ZÁPIS VÝROBNÍHO VÝBORU

stavby „III/10169 Škvorec, rekonstrukce mostu evid. č. 10169-1“

SO.185 – komunikace

Odvodnění komunikace – změna odvodňovacích prvků

HORSKÉ VPUSTI VÝKOPY VÝKOPOVÉ PRÁCE- HORSKÉ VPUSTI

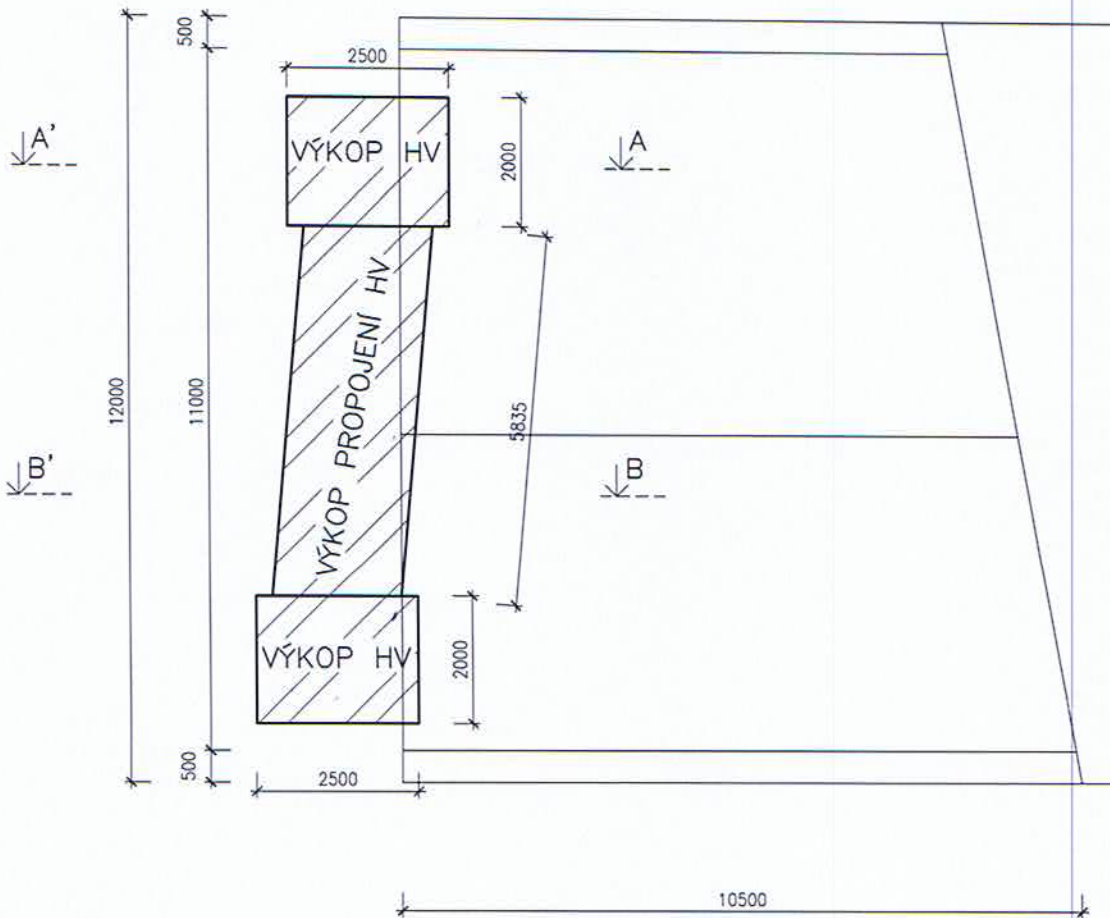
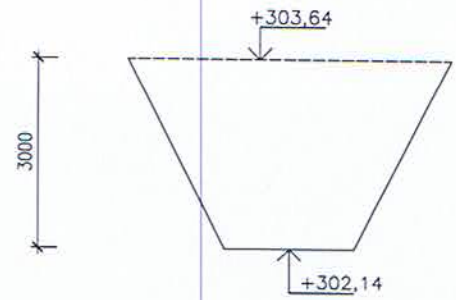
Na základě výše uvedených skutečností byl svolán výrobní výbor za účasti zhotovitele, TDI a projektanta, kde bylo konstatováno a rozhodnuto, že navržené uliční vpusti budou nahrazeny horskými vpustmi.

- ❖ V minulém týdnu bylo staveniště zaplaveno při přívalem dešti. Na silnici směrem k zámku neexistuje odvodnění a veškerá srážková voda dotéká až k nejnižšímu místu komunikace u mostu. V rámci stavby mostu je možné nahradit navržené odvodňovače kapacitními horskými vpustmi na obou stranách vozovky. Dokud nebude provedeno účinné odvodnění před mostem, je nebezpečí zaplavení prostoru mostu při silných přívalem deštích a případně vzniku škod na nově postaveném mostě.
- ❖ Starosta městyse upozorňuje, že ve Škvorci bude dne 17/9/2016 jarmark. Je nutné zabezpečit stavbu včetně zabezpečení hromad materiálu.
- ❖ Proběhlo jednání s dozorem RWE, který navrhl, aby navržené umístění provizorní přeložky bylo definitivní. Tato možnost bude prověřena CR projektem.

$$2,5 \cdot 2,0 \cdot 3 \cdot 2 = 30 \text{ m}^3$$

$$5,835 \cdot 2 \cdot 3 = 35,01 \text{ m}^3$$

$$30 + 35,01 = 65,01 \text{ m}^3$$
